**Verslag huishoudelijke elektrische installatie op laagspanning en zeer lage spanning****Algemeen:**

Referentie: 011-20260701-02	Datum controle: 01/07/2026
Keurder: 011

Eigenaar:	Onbekend	EAN-code:	Onbekend
Adres installatie:	August Vermeylenlaan 21 bus 9E, 2050 - Antwerpen	Nummer teller(s):	5879140
		Distributienetbeheerder installatie:	Fluvius
Datum uitvoering installatie: ☒ Vóór 01/10/1981 ☐ Tussen 01/10/1981 en 01/06/2020 ☐ Vanaf 01/06/2020			
Type: ☒ Wooneenheid ☐ Niet-huishoudelijk ☐ PV ☐ Batterij ☐ Laadpaal

☐ 6.4 (Gelijkvormigheidscontrole voor ingebruikname)
☐ 6.4 (Belangrijke wijziging/uitbreiding)
☐ 6.5 (Controlebezoek)
☐ 8.4.1 (Controlebezoek van een oude installatie voor de verzwaring van de aansluiting op het openbaar distributienet)
☒ 8.4.2 (Controlebezoek van een oude installatie bij verkoop)
☐ 8.4.3 (Vrij controlebezoek van een oude installatie)
☒ Afwijkende beschikkingen (Boek 1) toegepast
☐ Herkeuring op het verslag

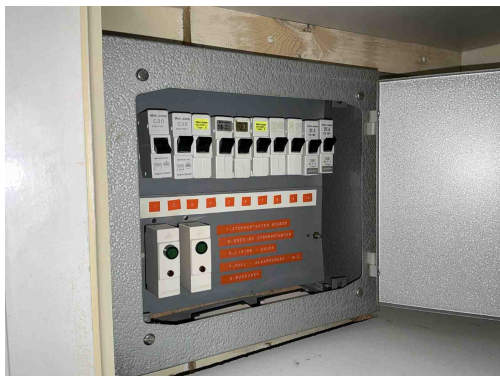
D08 - De nodige markeringen op de beveiligingstoestellen ontbreken of zijn onleesbaar (Boek 1: 5.3.5.5).

Opmerking: Oa bord 1

B30 - De houder van de beveiliging in een huishoudelijke ruimte is niet voorzien van aangepaste kalibreerelementen (Boek1: 5.3.5.5).

Opmerking: Oa bord 1

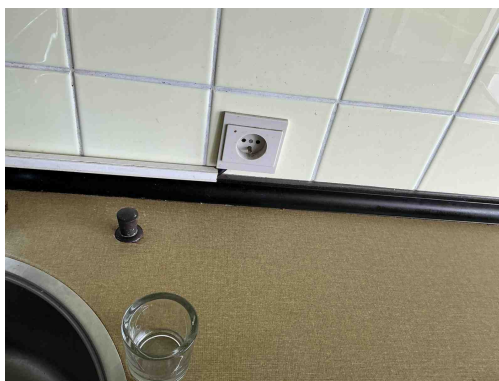
C38 - Het gebruikte kabeltype (snoerkabel) voldoet niet aan de specificaties die van toepassing zijn op voedingsleidingen voor vaste installatie (Boek 1: 1.4.2.1, 5.2.6.2).

Opmerking: Oa keuken , toilet , badkamer

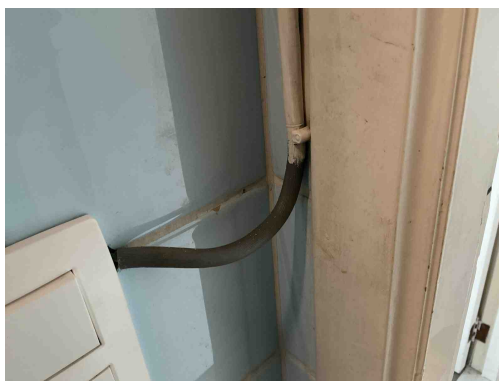
C38 - Het gebruikte kabeltype (snoerkabel) voldoet niet aan de specificaties die van toepassing zijn op voedingsleidingen voor vaste installatie (Boek 1: 1.4.2.1, 5.2.6.2).

Opmerking: Oa keuken , toilet , badkamer

A16 - Er is geen continuïteit van de beschermingsgeleider van de contactdoos (Boek 1: 5.4.3.4).

Opmerking: Oa keuken

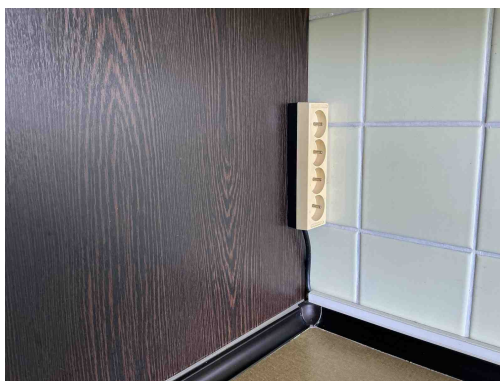
C38 - Het gebruikte kabeltype (snoerkabel) voldoet niet aan de specificaties die van toepassing zijn op voedingsleidingen voor vaste installatie (Boek 1: 1.4.2.1, 5.2.6.2).

Opmerking: Oa keuken , toilet , badkamer

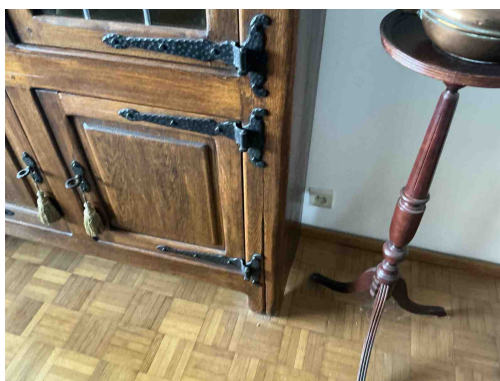
Elektrisch materieel niet geschikt voor de gebruikte toepassing.
Opmerking: Oa keuken

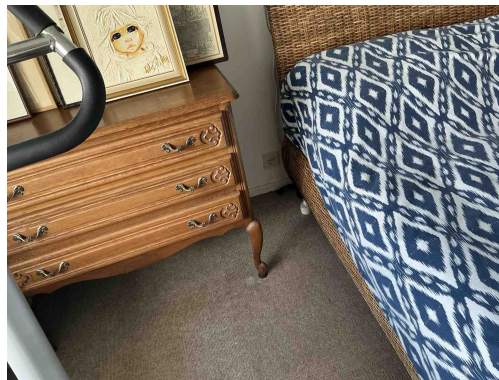
A20 - Er bevindt zich een contactdoos zonder beschermingsgeleider in de elektrische installatie. Deze is niet geplaatst achter een differentieelstroombeschermingsinrichting met grote (max. 30mA) of zeer grote (max. 10mA) gevoeligheid.
Opmerking: Oa algemeen

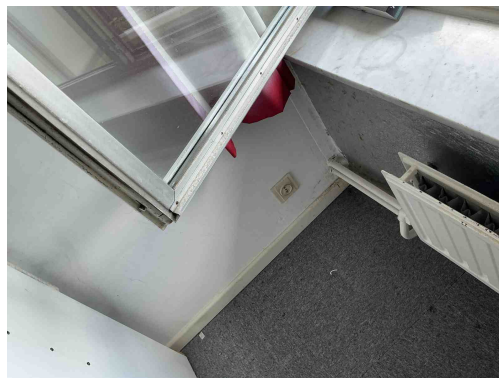
A20 - Er bevindt zich een contactdoos zonder beschermingsgeleider in de elektrische installatie. Deze is niet geplaatst achter een differentieelstroombeschermingsinrichting met grote (max. 30mA) of zeer grote (max. 10mA) gevoeligheid.

Opmerking: Oa algemeen

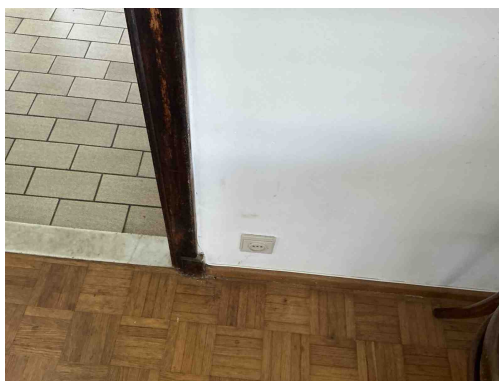
A20 - Er bevindt zich een contactdoos zonder beschermingsgeleider in de elektrische installatie. Deze is niet geplaatst achter een differentieelstroombeschermingsinrichting met grote (max. 30mA) of zeer grote (max. 10mA) gevoeligheid.

Opmerking: Oa algemeen

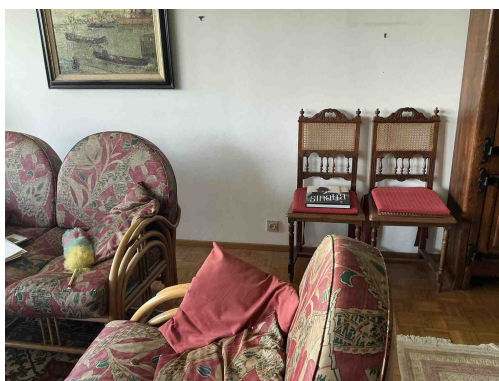
A20 - Er bevindt zich een contactdoos zonder beschermingsgeleider in de elektrische installatie. Deze is niet geplaatst achter een differentieelstroombeschermingsinrichting met grote (max. 30mA) of zeer grote (max. 10mA) gevoeligheid.

Opmerking: Oa algemeen

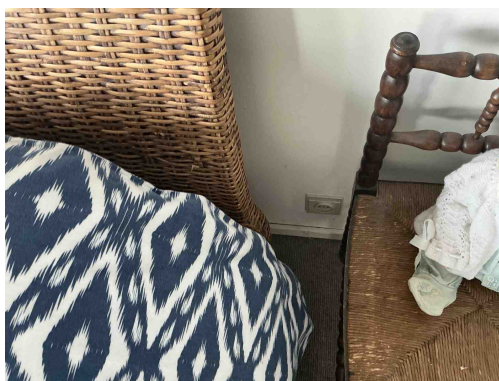
A20 - Er bevindt zich een contactdoos zonder beschermingsgeleider in de elektrische installatie. Deze is niet geplaatst achter een differentieelstroombeschermingsinrichting met grote (max. 30mA) of zeer grote (max. 10mA) gevoeligheid.

Opmerking: Oa algemeen

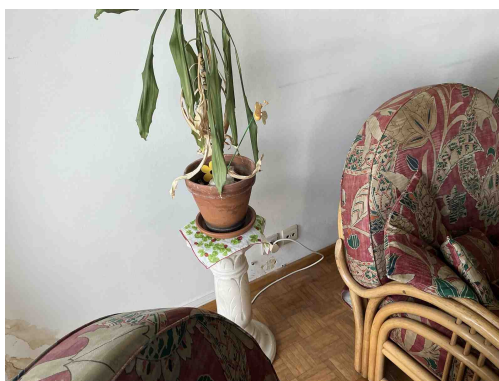
A20 - Er bevindt zich een contactdoos zonder beschermingsgeleider in de elektrische installatie. Deze is niet geplaatst achter een differentieelstroombeschermingsinrichting met grote (max. 30mA) of zeer grote (max. 10mA) gevoeligheid.

Opmerking: Oa algemeen

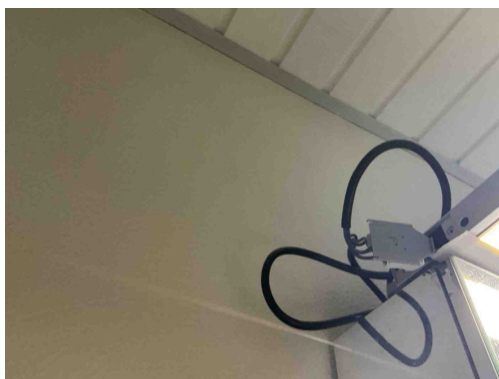
A20 - Er bevindt zich een contactdoos zonder beschermingsgeleider in de elektrische installatie. Deze is niet geplaatst achter een differentieelstroombeschermingsinrichting met grote (max. 30mA) of zeer grote (max. 10mA) gevoeligheid.

Opmerking: Oa algemeen

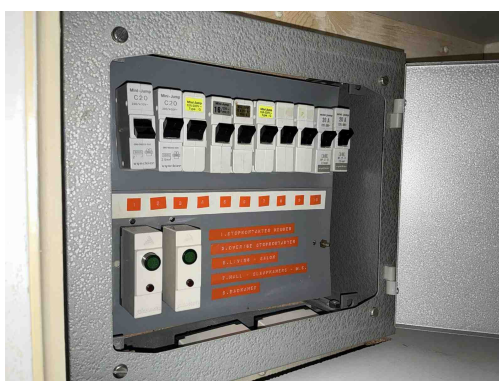
C26 - De verbindingen zijn niet gebeurd in borden, in aftakdozen, aan de klemmen van contactdozen, schakelaars of in de verlichtingstoestellen (Boek 1: 5.2.6.1).

Opmerking: Oa badkamer
